DODATEK Č. 1 KE SMLouvĚ O DíLO číslo: 0050/2020

- 2.1. Objednatel a zhotovitel spolu uzavřeli dne 20. 7. 2020 smlouvu o dílo č. 0050/2020, když předmětem této smlouvy o dílo je plnění veřejné zakázky s názvem „**Parkovací dům P+R v Brandýse nad Labem-Staré Boleslavi**“ (dále jen jako „SoD“).

ZMĚNOVÝ LIST

Předmět změny: Záměna způsobu založení objektu z plošného na hlubinné pilotové a související úpravy
spodní a vrchní stavby
Dotčené místo: Základy, nosná konstrukce
Odkaz na výkresy: Revize stavebně konstrukčního řešení objektu z 11/2020

KRABICOVÁ SMYKOVÁ ZKOUŠKA

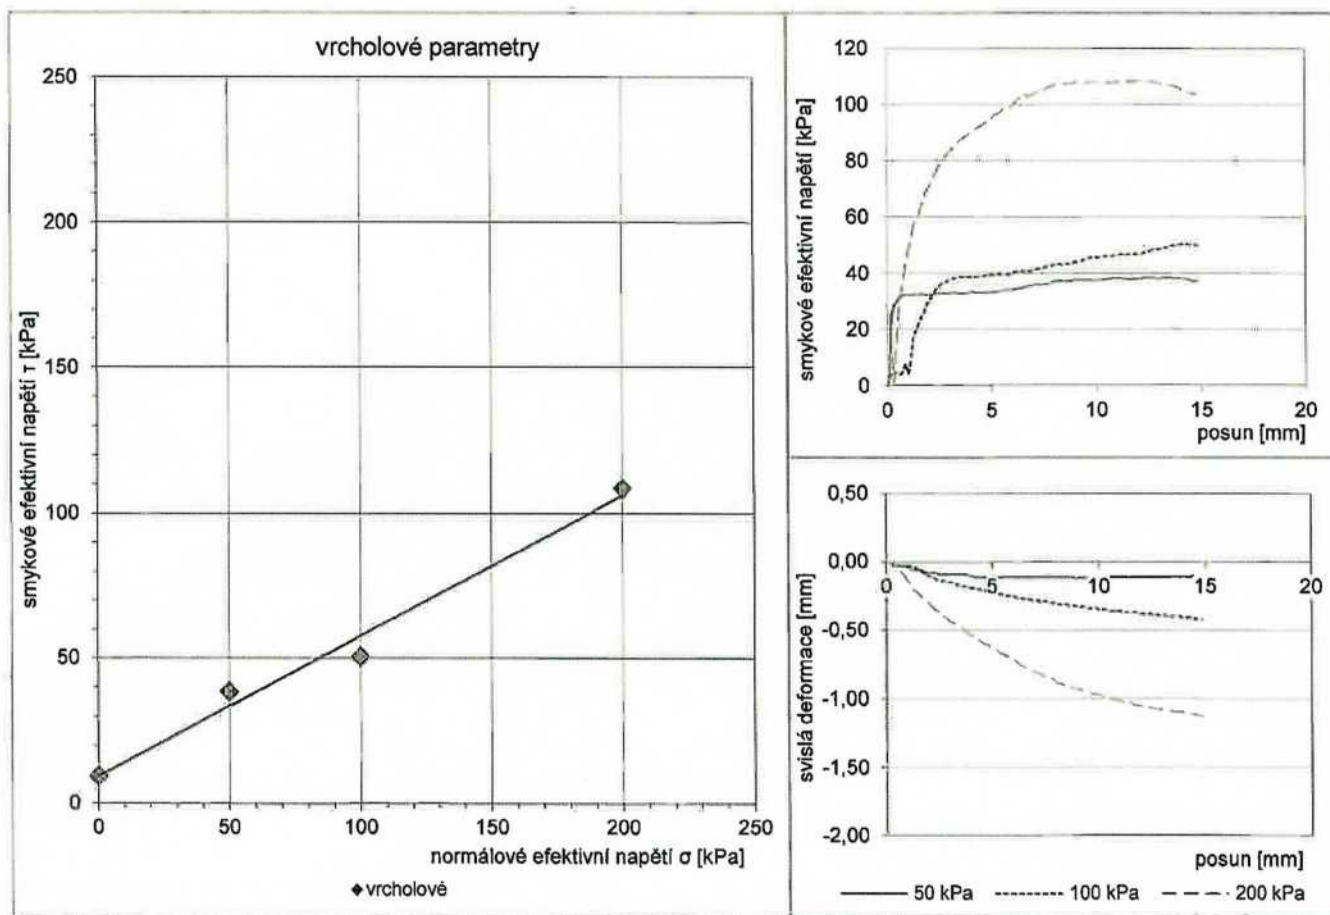
Provedená laboratorní zkouška ke zjištění parametrů smykové pevnosti zeminy v úrovni základové spáry objektu odhalila výrazně nižší vlastnosti, zejména soudržnosti zeminy, a to až o 42% oproti návrhovým hodnotám.

Vzhledem ke zjištěným podmínkám a důrazu na ekonomičnost stavby byla navržena záměna založení objektu z plošného na hlubinné pilotové.
